Doplňěk technické zprávy v rámci revize DPS č.K1-1, K2-2 dle Smlouvy o dílo ze dne 18.2. 2015 řešící:

Název akce:	Oprava a rekonstrukce areálu klášterů Český Krumlov – část areál bývalého kláštera řádu sv. Kláry
Místo akce:	Český Krumlov, areál mezi ulicemi Latrán a Pivovarská k.ú. Český Krumlov, 622931 p.č.766/1 – K1, K3 p.č.711/1 – K2 p.č.712 – K4 p.č.766/2 – K5
Stavebník:	Město Český Krumlov náměstí Svornosti 1, 381 01 Český Krumlov IČ: 00245836
Partneři projektu:	Městské divadlo Český Krumlov IČ: 65006267 Horní ul. 2, 381 01 Český Krumlov Kontaktní osoba/ředitel: Jan Vozábal Tel.: 602 331 162 E-mail: jan.vozabal@divadlock.cz Manažer projektu: Ing. Kateřina Slavíková Tel.: 602 308 852 E-mail: katerina.slavikova@divadlock.cz
Generální projektant:	<u>Sdružení pro zpracování projektové dokumentace akce opravy a rekonstrukce areálu klášterů Český Krumlov – část areál bývalého kláštera řádu sv. Kláry</u> <i>Masák & Partner s.r.o.:</i> Ing. arch. Jakub Masák autorizovaný architekt bez specifikace oboru č. autorizace: 03 086 Rooseveltova 39/575, Praha 6, 160 00 tel.: 777 121 003 e-mail: masak@masak-partner.com <i>Metropjekt Praha, a.s.</i> Ing. David Krása – místopředseda představenst

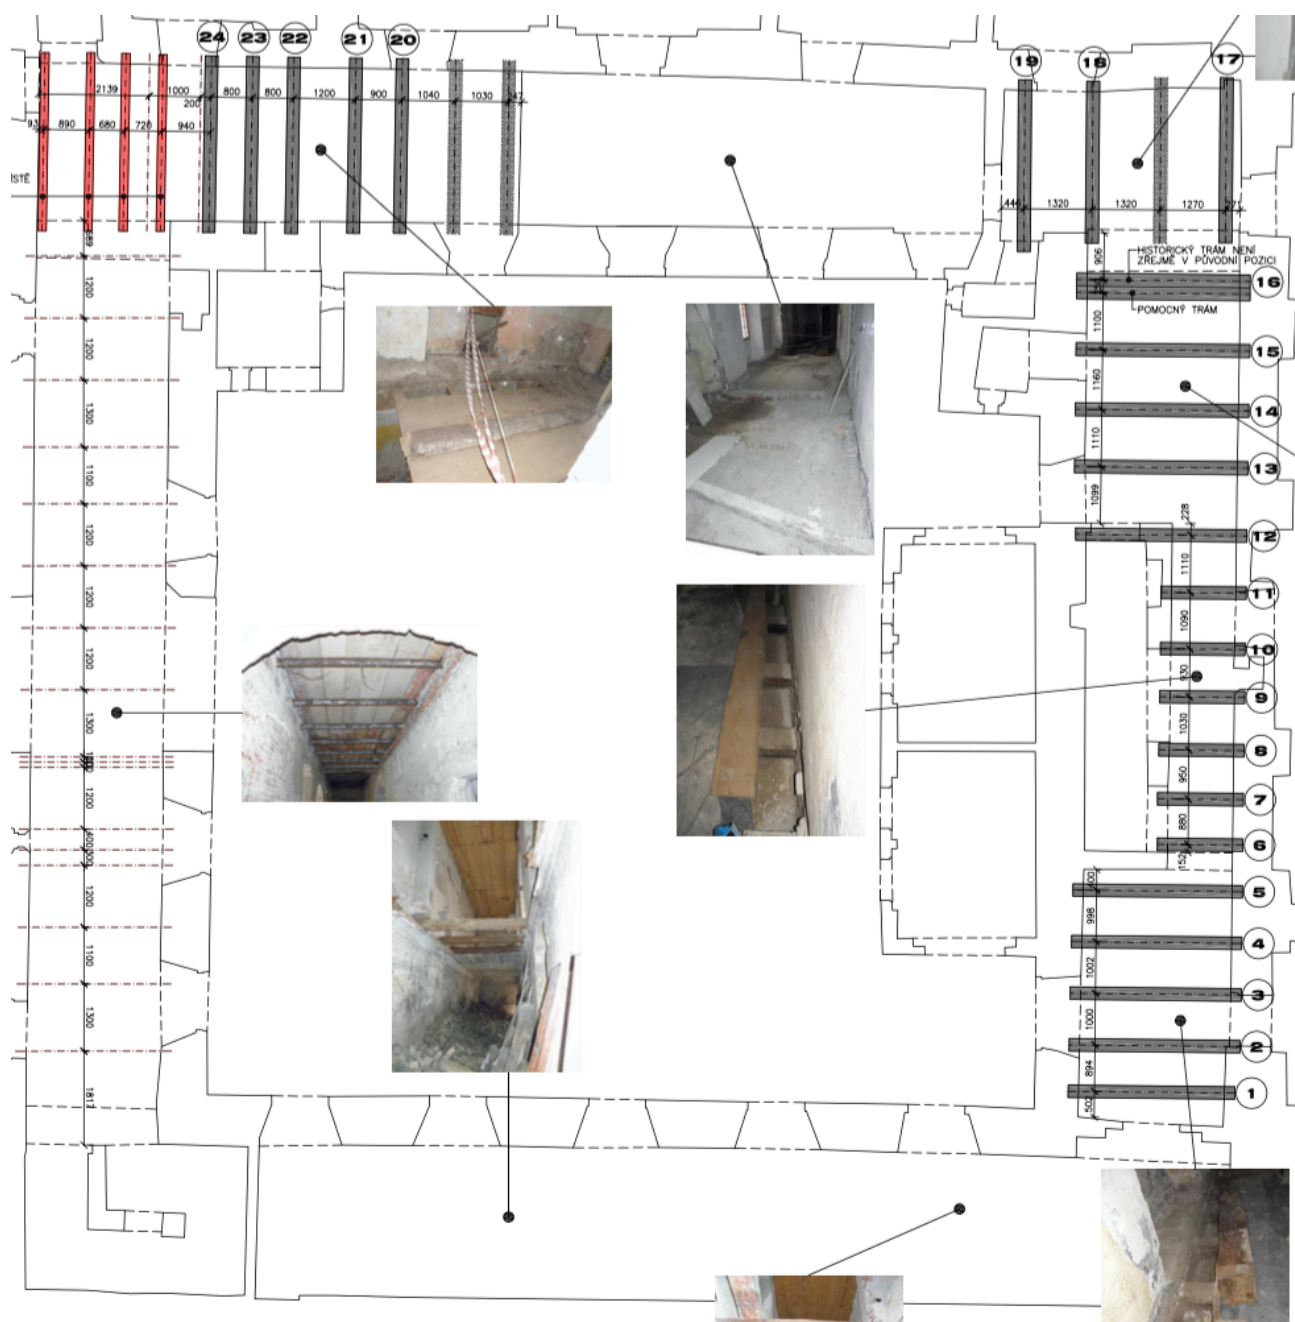
V rámci stavby a návaznosti na objevené gotické sklepy (viz.níže) je navržena úprava výšek nových podlah v části 1.NP (v závorce poznámka s popisem změny):

Výška podlahy v DPS 10/2011	Nově navržená výška
K1-1-014 0,000	+0,150 (z důvodu zastropení
sklepů, v části chodby nově navržená rampa 4,2% od vstupních dveří)	
K1-1-015 +0,250	+0,150
K1-1-016 +0,250 (prkenná)	+0,150 (cihelná dlažba)
K1-1-017a +0,250	+0,150
K1-1-017b +0,250	+0,150
K1-1-018 +0,250	+0,150
K1-1-020 +0,250 (prkenná)	+0,150 (cihelná dlažba)
	+0,300 (cihelná dlažba – schod
	z důvodu klenebního pásu
	v podlaze)
K1-1-021 +0,250	+0,150
K1-1-022 +0,250	+0,150
K1-1-025 +0,020 (prkenná)	+0,200 (z důvodu zastropení
sklepů, cihelná dlažba)

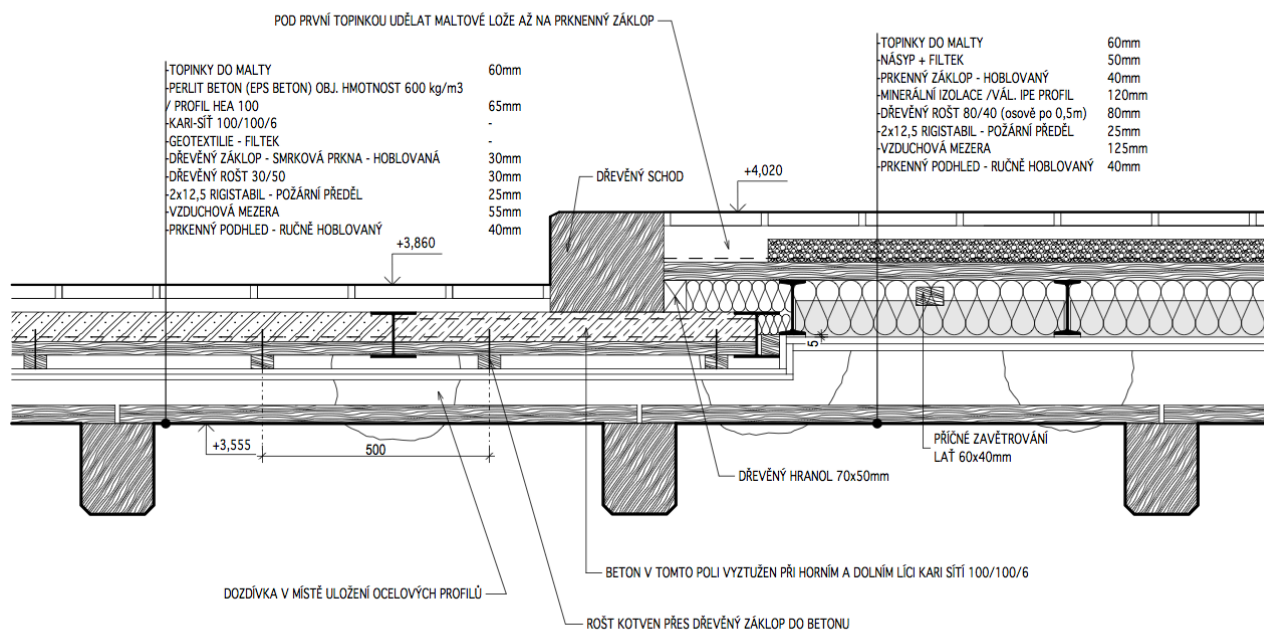
Gotické trámy nejsou na navrhovaný provoz unosné. Z tohoto důvodu je nutné nad nim realizovat novou stropní konstrukci, která bude zároveň požárním předělem mezi požárními úseky. Stropní konstrukce je navržena z ocelových I profilů. V místě stropních trámů č.20 – 24 je navržena snížená skladba:

Snížená skladba je z důvodů návazností výškových úrovní podlah 2.NP, schodiště a bezbariérového přístupu z výtahu do mj. sloupového sálu. Zároveň je nutné v této části z technologických důvodů tyto trámy osadit o cca 50 mm níže z důvodu realizace požárního předělu, který musí být ze spodní strany řádně přestěrkován.

Řešení v místě schodišťové stěny:

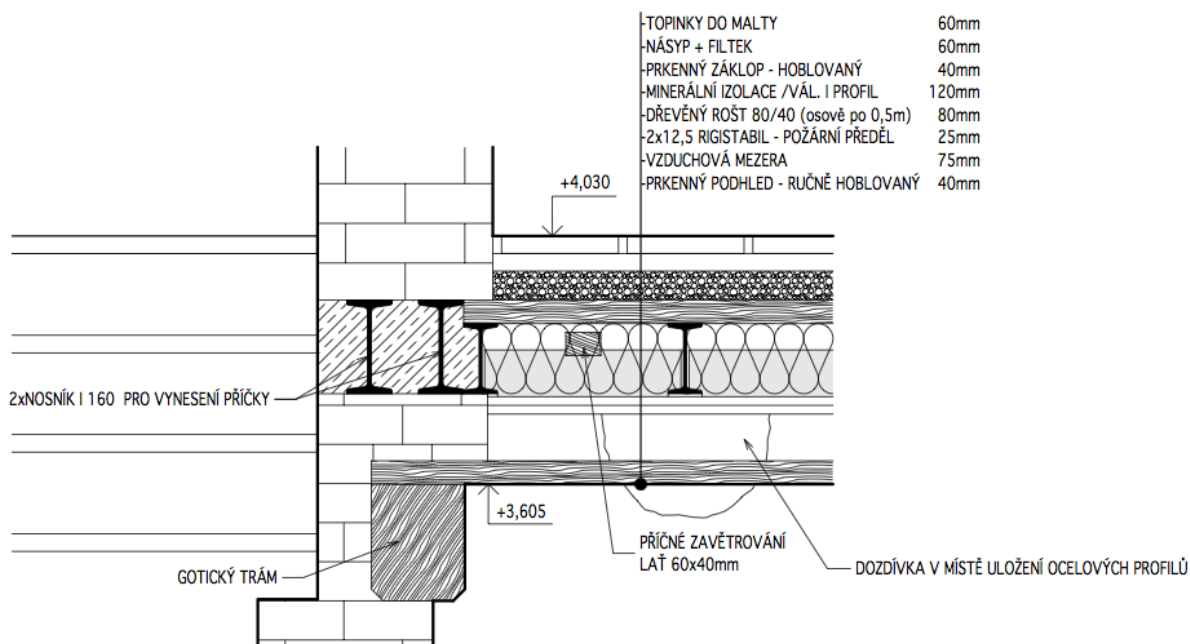
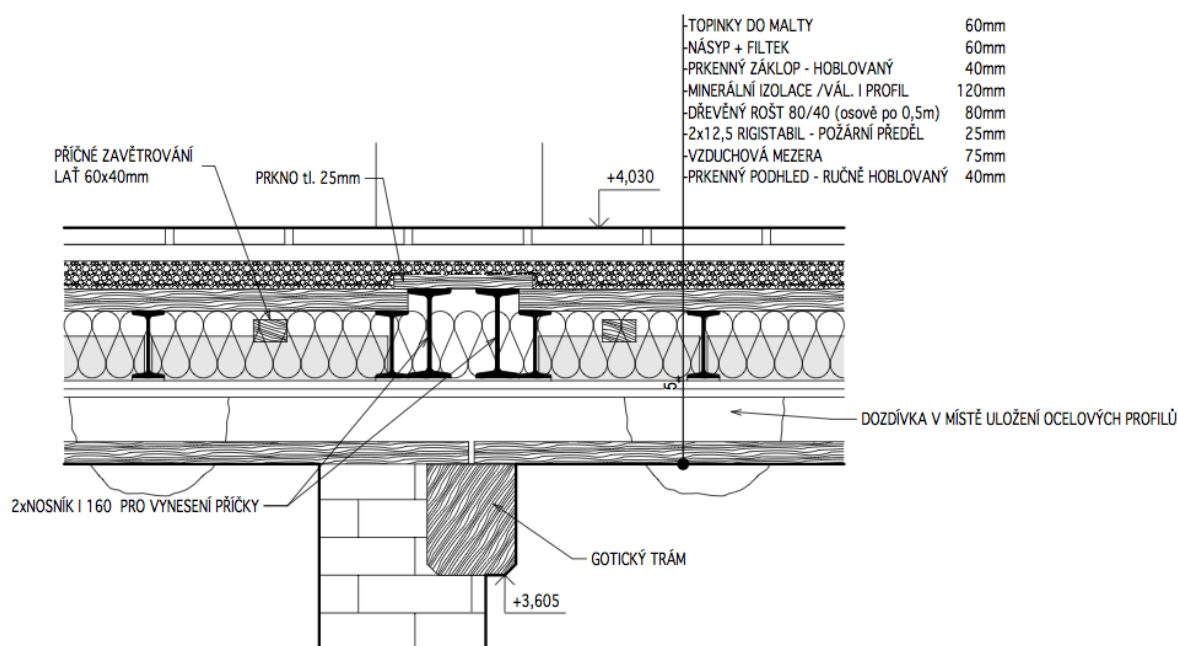
Detail vyvšení trámů č.17 – 19 z důvodu špatné únosnosti i po restaurování a vložení protéz:

Vkládaný prkenný podhled (záklop) z ručně hoblovaných prken je na trámy pokládán po cca 1m kusech (dle rozteče trámů), prkno o délce 4 m bude rozřezáno a instalováno na trámy v řadě za sebou tak, aby průběžně pohledově navazovalo, záklop je položen volně z důvodu ventilace, dilatace a revidovatelnosti dutiny a požárního předělu nad gotickými trámy, prkna mají dle analogie původního záklopu zkosené hrany pod úhlem 45°. V projektu je navržen záklop ze 100% z nového masivního dřeva o šířce 300 – 400 mm, původní záklop se zachoval z cca 15% plochy, po jeho ořezání napadených částí dřevokaznou houbou a chemické sanaci bude na stavbě rozhodnuto o jeho příp.využití např.v místnosti K1-1-038.

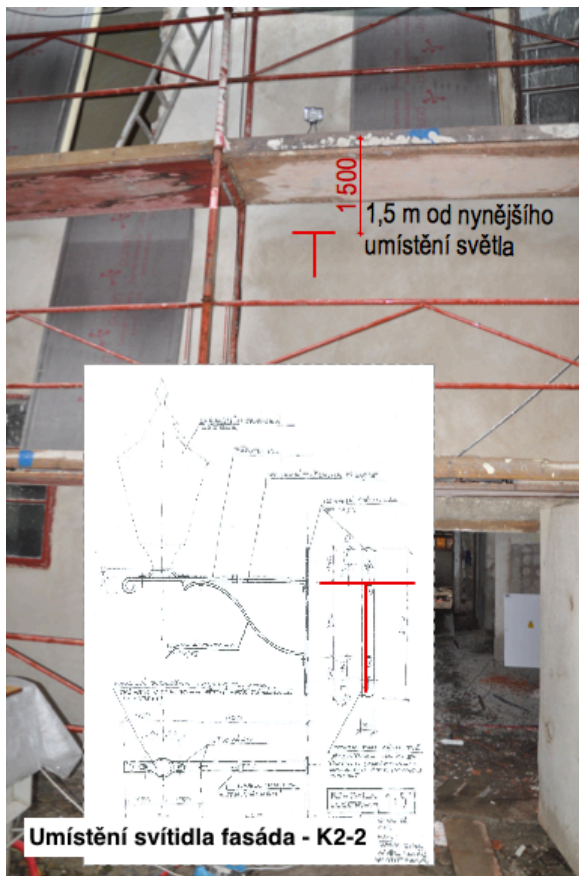
Na základě požadavku zadavatele je z důvodu zamezení přístupu do úzké uličky (K1-K3) mimo provozní dobu objektu navržena historizující (kovaná, oblouková, provlíkaná) mříž Z117.
